PŘÍLOHA 3: Návrh úpravy dopravního značení v Hrádku

Vypracoval :Ing. Veronika Dänemarková, Nebory 233, Třinec 73961, IČ:06934625			
Zodpovědný projektant: Ing. Veronika Dänemarková, č. autorizace: 0012904			
Investor : Obec Hrádek,Hrádek 352, 739 97 Hrádek, IČO: 00535958		Počet formátů : 5 A4 Datum vypracování : 09/2026 Stupeň dokumentace : Změna DZ Číslo zakázky :	
Místo stavby : Hrádek, okres Frýdek Místek			
Název stavby :			
Návrh úpravy dopravního značení v obci Hrádek			
Výkres : Situace stavby		Měřítko : —	Číslo výkresu : 3

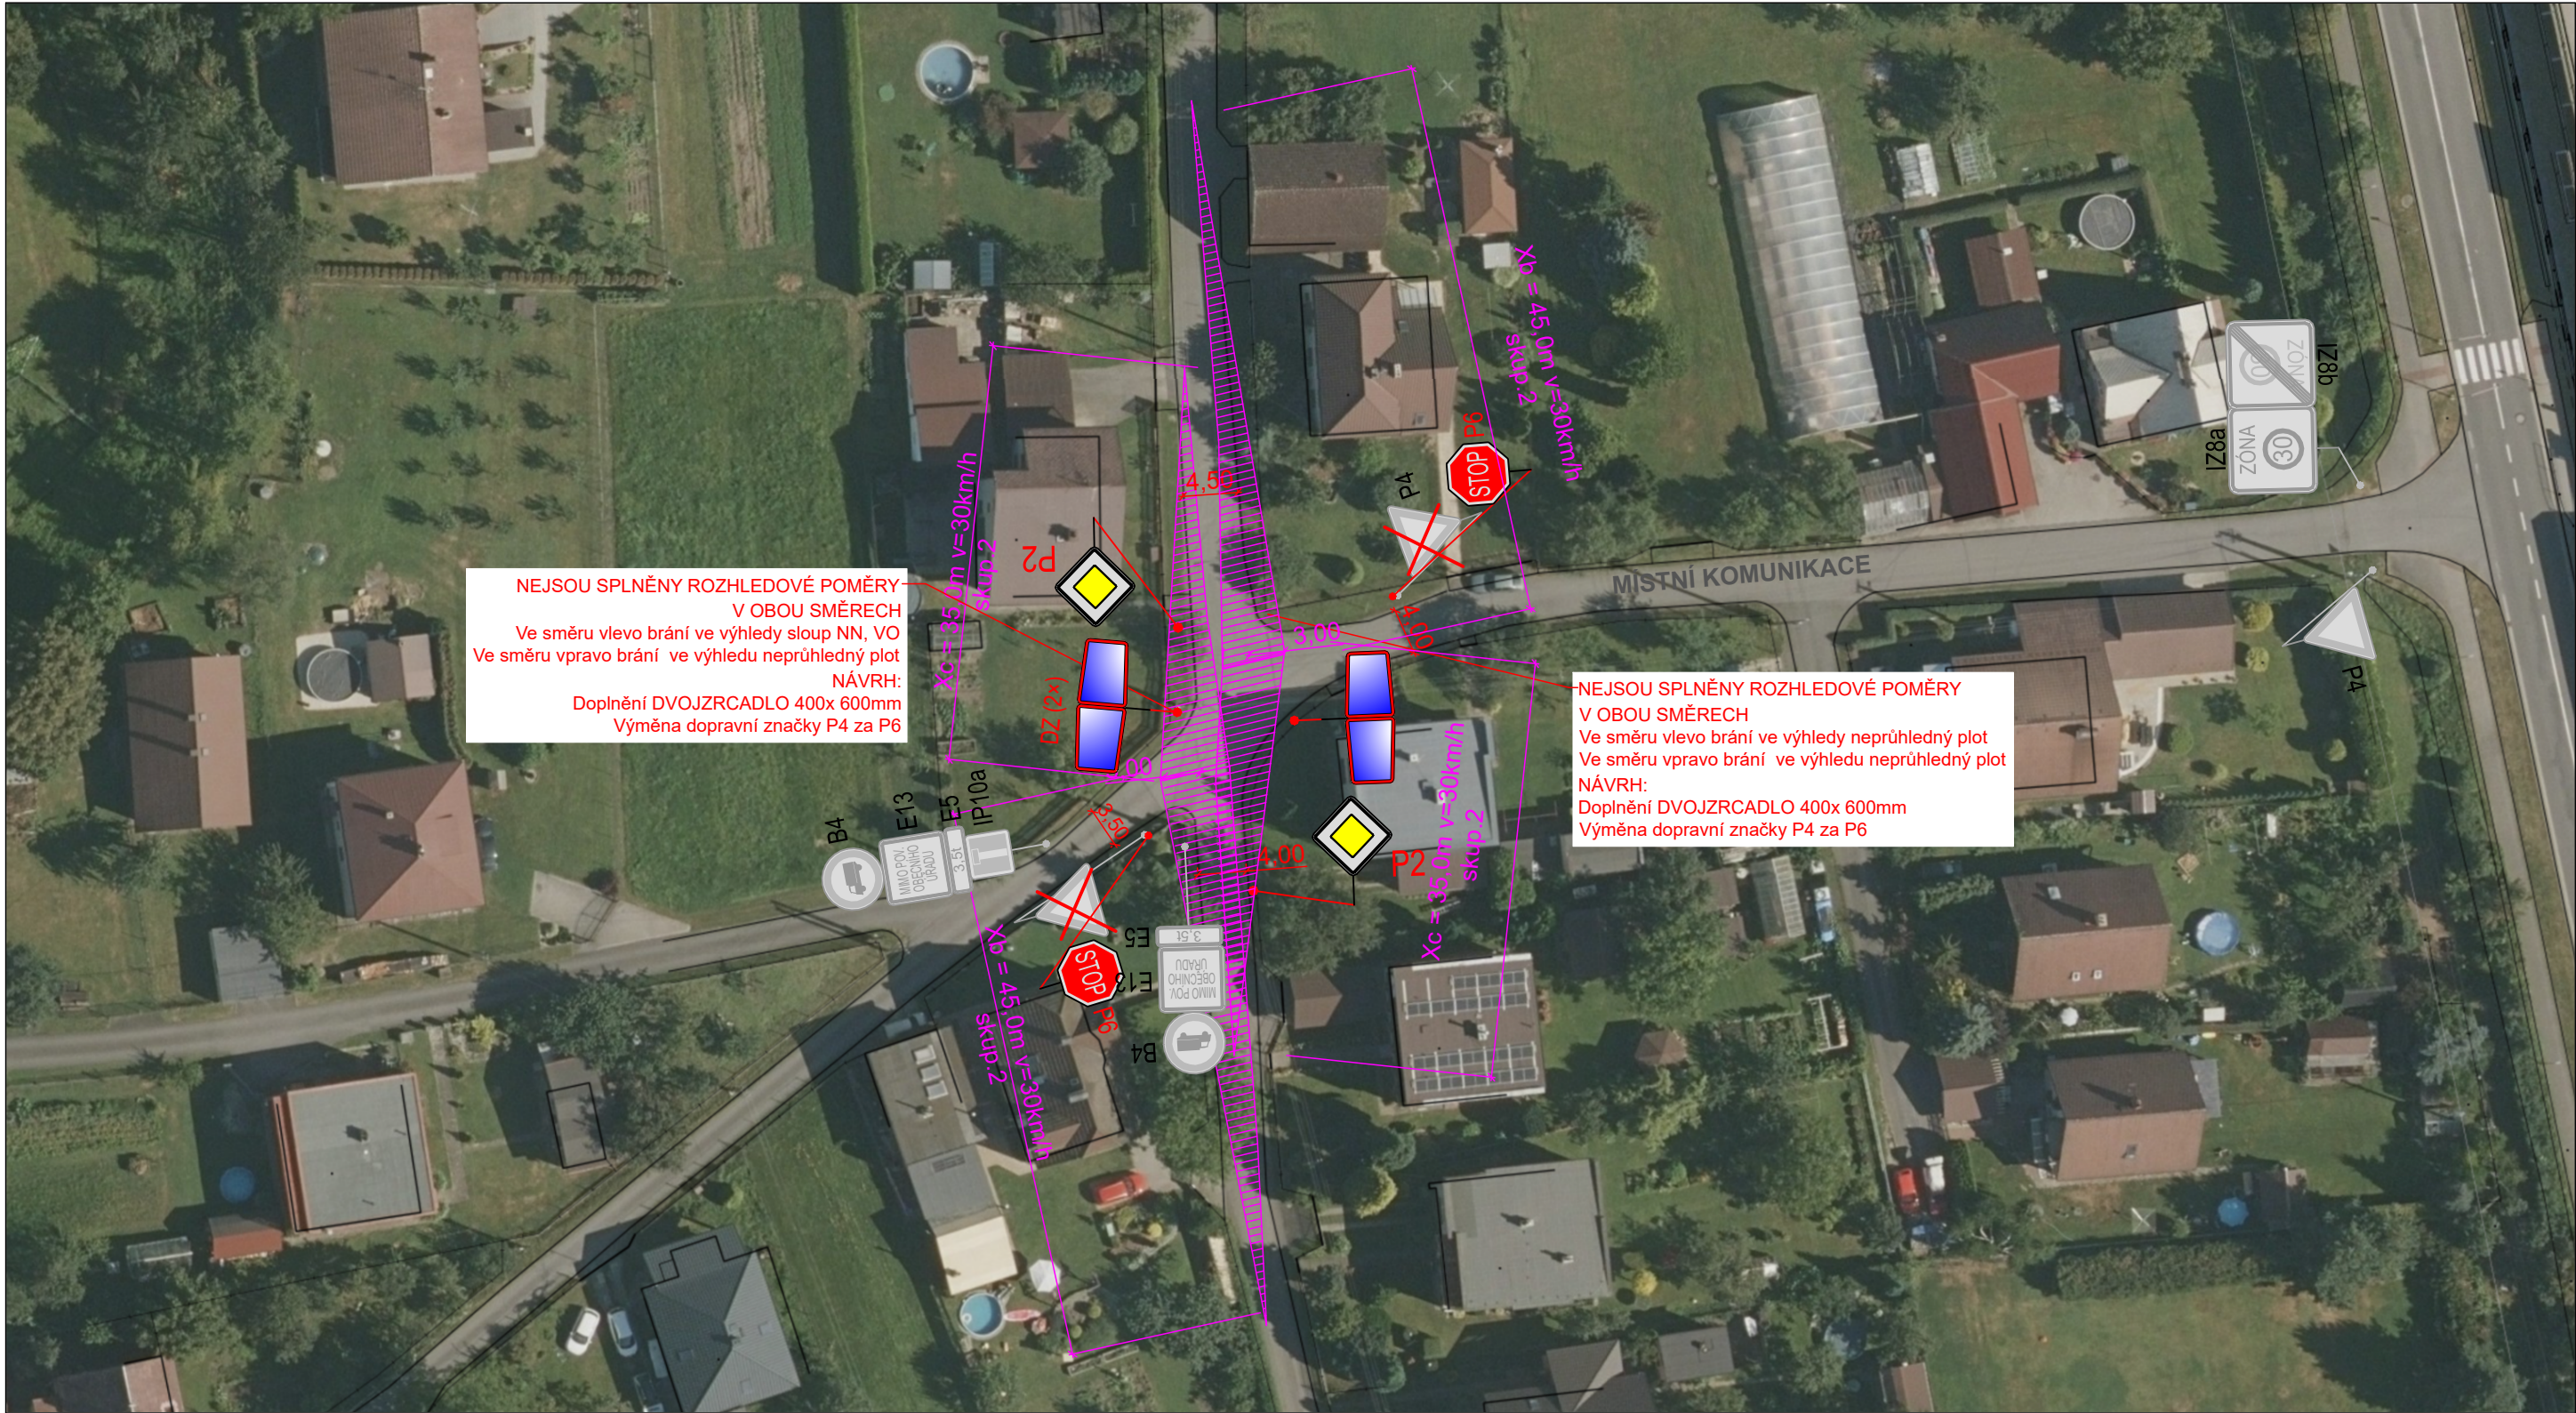
- NEJSOU SPLNĚNY ROZHLEDOVÉ POMĚRY V OBOU SMĚRECH PŘI VÝJEZDU Z VEDLEJŠÍ KOMUNIKACE NA KOMUNIKACI HLAVNÍ
- STÁVAJÍCÍ OPLOCNÍ NEPRŮHLEDNÉ (MAJITELÉ NEBUDOU POSOUVAT STÁVAJÍCÍ OPLOČENÍ)
 - STÁVAJÍCÍ SLOUP JE DŮLEŽITÝM UZLEM, JEHO PŘELOŽENÍ BY BYLO FINANČNĚ NÁROČNÉ

NÁVRH: 2 x DVOJZRCADLO 400x 600mm
VÝMĚNA STÁVAJÍCÍCH P4 ZA P6
